N/Réf. : **BXL21775_750_PU** **BRUXELLES. Rue du Lombard, 30-32**
Gest. : **TS** (= en zone de protection de l'Immeuble à appartements Art nouveau dont
V/Réf. : **L447/2025** façade avant et toiture sont classées comme monument / zone Unesco)
Corr: **Roland François** **PERMIS D'URBANISME:** placer une terrasse fixe sur le trottoir
NOVA : **04/PU/1987725** Demande de la Commune du 10/10/2025

Avis de la CRMS

En réponse à votre courrier du 09/10/2025, reçu le 10/10/2025, nous vous communiquons *l'avis défavorable* émis par la CRMS en sa séance du 05/11/2025, concernant la demande sous rubrique.

Plan de la terrasse projetée et modèle de garde-corps. Documents extraits du dossier de demande.

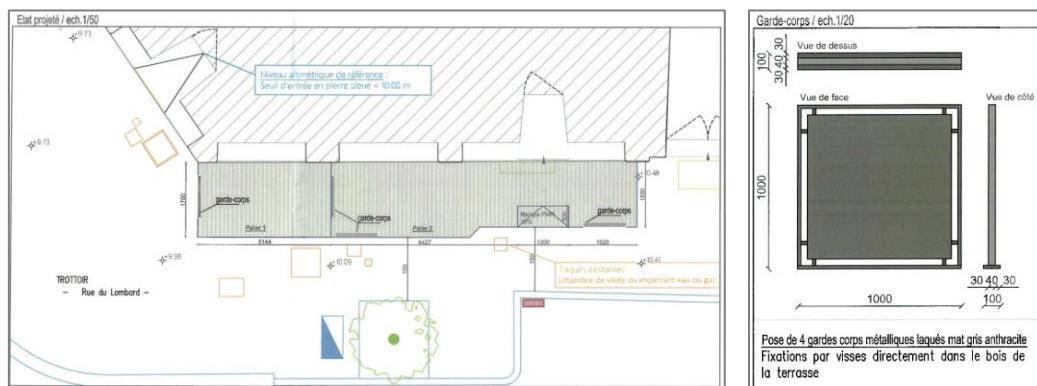
La demande consiste à implanter une terrasse fixe de 17 m² sur le trottoir longeant la rue du Lombard, s'étendant sur trois travées. La terrasse épouserait la dénivellation de la rue, en étant divisée en deux paliers. Le revêtement de sol projeté est en lames de bois (bilinga), et la terrasse munie de quatre garde-corps métalliques de ton gris anthracite.

La CRMS émet un **avis défavorable** sur la demande.

Comme elle l'a déjà souligné précédemment dans des cas analogues¹, la Commission désapprove le principe d'installer des terrasses fixes et permanentes sur les trottoirs, ce qui revient à privatiser l'espace public et rend difficile la circulation des piétons, particulièrement intense dans les rues de l'Étuve et du Lombard qui constituent des axes majeurs du centre-ville et de la zone UNESCO.
